# Bebauungsplan Nr. 03 "Wiesenhof-Labertswend"

## 6. Planänderung

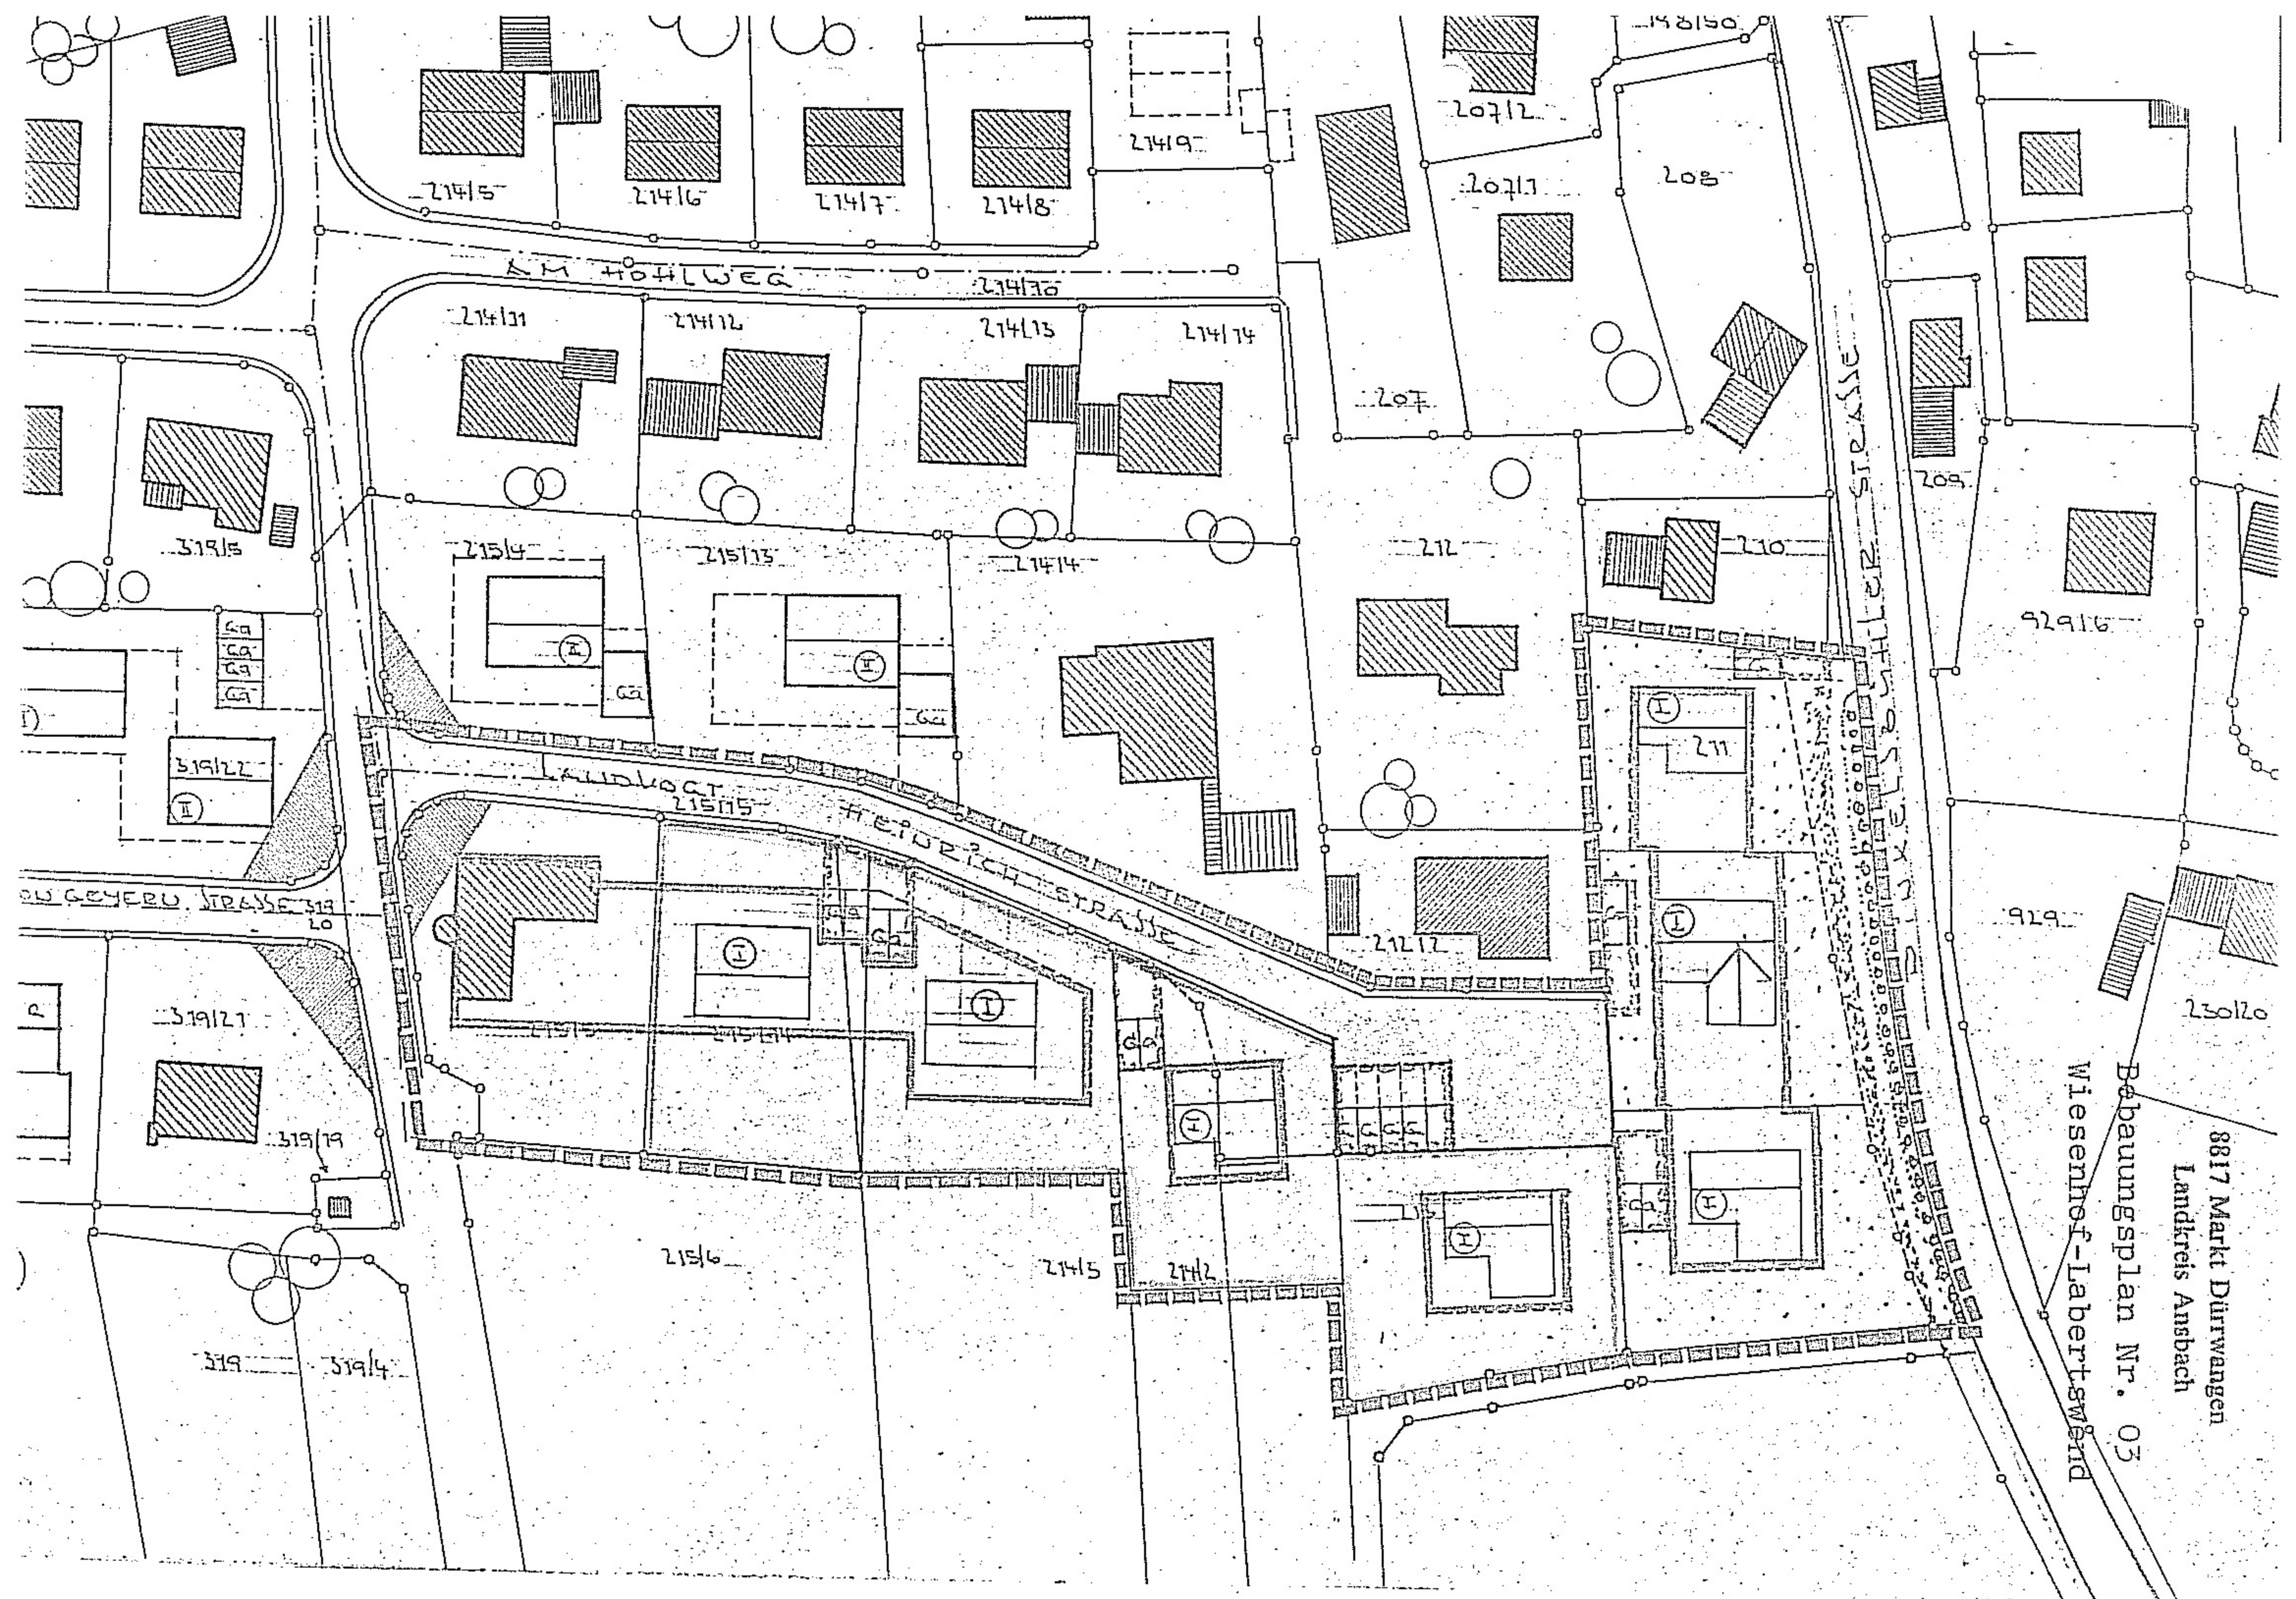
Die Änderung des Bebauungsplanes erfolgt um den wirtschaftlichen Dachgeschoßausbau zu ermöglichen und den Wünschen der Bauplatzbewerber gerecht zu werden.

Die Änderung umfaßt die noch zu errichtenden 4 Häuser südlich der Landvogt-Heinrich-Straße, umfassend die FlNr. 215/14, Teil aus 214/3, 214/2 und 214.

Die Änderung bezieht sich auf die Dachneigung und den Kniestock.

Nr. 2.2.12 Kniestock bis max. 0,50 m Höhe ist zulässig

Nr. 2.2.13 Für die 4 zu errichtenden Häuser südlich der Landvogt-Heinrich-Straße wird die Dachneigung auf 30 - 38° festgesetzt.
